# 島根原子力発電所 2号炉 津波による損傷の防止

「原子炉補機海水ポンプ長尺化に伴う砂移動への影響」

(コメント回答)

令和2年5月  
中国電力株式会社

図 ボトムクリアランス (左：長尺化前, 右：長尺化後)

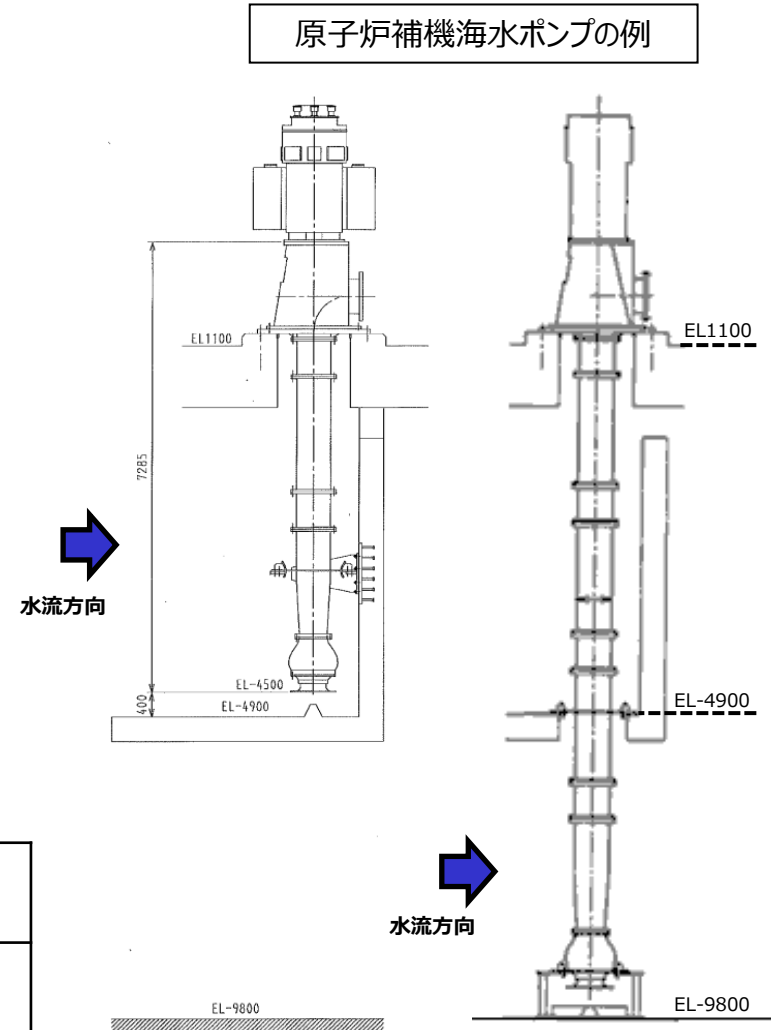
No.	審査会合日	コメント内容	回答頁
8	H31.2.26	<ul style="list-style-type: none"> <li>・ベルマウス下端と取水槽下端のクリアランス (500mm) が、ベルマウス径 (750mm) に対して十分なクリアランスであることを標準的な設計の考え方も踏まえて説明すること。</li> <li>・ベルマウス下端と取水槽下端のクリアランスは、累積運転時間を考慮した保守的な砂堆積量を考慮しても、取水性能への影響はないことを説明すること。</li> </ul>	P.3,6
31	R元.5.21	<ul style="list-style-type: none"> <li>・海水ポンプの長尺化によって、ベルマウス下端が取水槽底面に近接しているポンプを継続運転した場合の砂の移動及び堆積による影響について、設置位置の異なる循環水ポンプの運転実績から影響がないことを確認できるとしていることの根拠を説明すること。</li> </ul>	P.7
78	R2.1.28 (本日回答)	<ul style="list-style-type: none"> <li>・砂移動及び堆積による影響について、設置位置の異なる循環水ポンプの運転実績から影響がないことを確認できるとする判断の根拠を明確に説明すること。また、海水ポンプ運転に伴うベルマウス下端近傍の局所的な砂堆積の増大量を評価したうえで、海水ポンプの必要クリアランス確保への影響について説明すること。さらに、ベルマウス付近の流速と砂の粒径を具体的に示した上で、海水ポンプの取水性への影響が無いことを説明すること。</li> </ul>	P.7~9
79	R2.1.28 (本日回答)	<ul style="list-style-type: none"> <li>・海水ポンプ下端の耐震サポートについて、構造の詳細、取水性能を確認した模型試験でのサポート模擬の有無及びそれを踏まえた取水性能への影響を説明すること。また、耐震サポートの耐震性評価結果を詳細設計段階で説明すること。</li> </ul>	P.4,5

- ベルマウス下端と取水槽下端のクリアランスについては、長尺化前は400mmであり、取水性能に関わる不具合は確認されていない。
- 長尺化に当たっては、日本機械学会基準「ポンプの吸込水槽の模型試験法」(JSME S 004-1984) に示されているベルマウス径(750mm)の1/2以上(375mm)を満足するよう、クリアランスを500mmとし、模型試験を行い取水性能を確認している。
- 海水ポンプ長尺化に伴うベルマウス下端への耐震サポート設置による取水性への影響については、耐震サポートを設置した状態において実機海水ポンプによる性能試験等を実施し影響がないことを確認している (P. 4,5参照)。
